ZMĚNOVÝ LIST

Projekt: TGM 16 – Rekonstrukce budovy Magistrátu
v Přerově

Číslo změnového listu: 007

Název změnového listu: Změna stěny u navazujícího objektu U Hrocha a
demontáž druhého výtahu

Změna stěny u navazujícího objektu "U Hrocha"

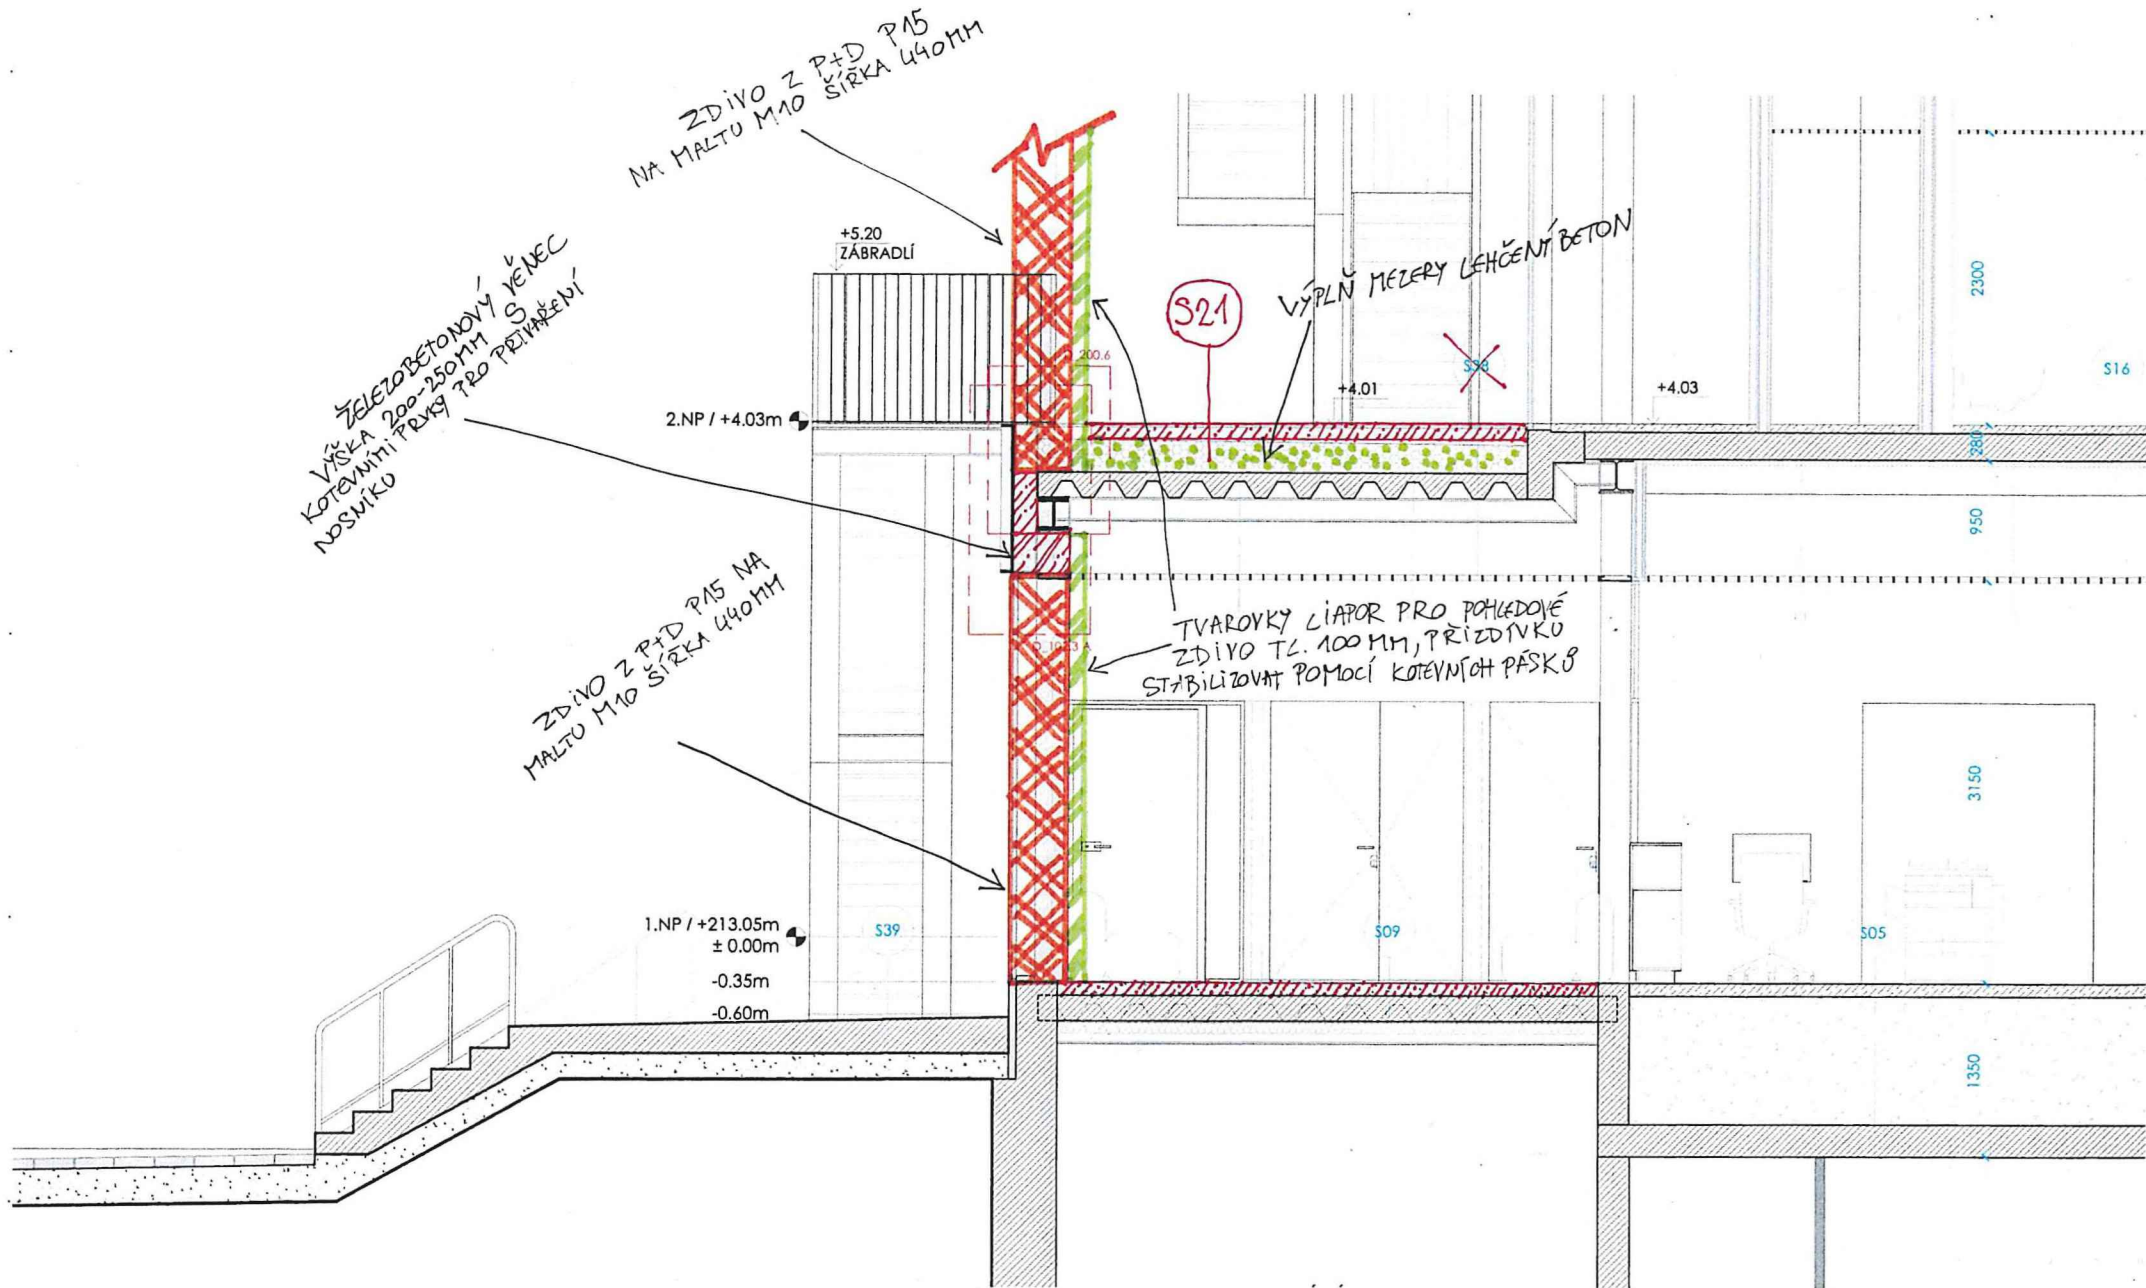
1. Změna stěny u navazujícího objektu U Hrocha a demontáž druhého výtahu

Po provedení odstrojení této stěny od původní finální povrchové úpravy bylo na základě kvality provedení stávajícího zdiva rozhodnuto o demolici stávající stěny (i z důvodu uložení nové ocelové konstrukce na toto zdivo, která tvoří přístavbu stávajícího objektu) a zrealizování nové stěny z nosného zdiva PTH 44, P15 na maltu M10. Finální povrchová úprava nově zrealizované stěny je tvořena z pohledového zdiva Liapor na základě změny IS 18.

Během stavebních prací bylo zjištěno, že stávající stěna sousedícího objektu u Hrocha vykazuje nevyhovující technický stav. Na základě odborného posouzení statikem byla rozhodnuta její demolice. Následně bylo navrženo nové nosné zdivo, jehož dimenzování a konstrukční řešení vychází ze statického výpočtu, tak aby na něj mohla být následně uložena i nová ocelová konstrukce.

Po odstranění stavebních prvků v bezprostředním okolí výtahové šachty bylo identifikováno, že stávající výtahová konstrukce zasahuje do dalších částí objektu, které bylo nutné upravit. Z tohoto důvodu musel být rozsah demolice rozšířen oproti původním předpokladům. Dále bylo nutné upravit nosné konstrukce v daném prostoru, což si vyžádalo odstranění výtahového zařízení v celém rozsahu.

Projektová dokumentace řeší v části demolic i demontáž stávajícího výtahu. V tomto případě se jedná o doplnění chybějící položky ve VV.
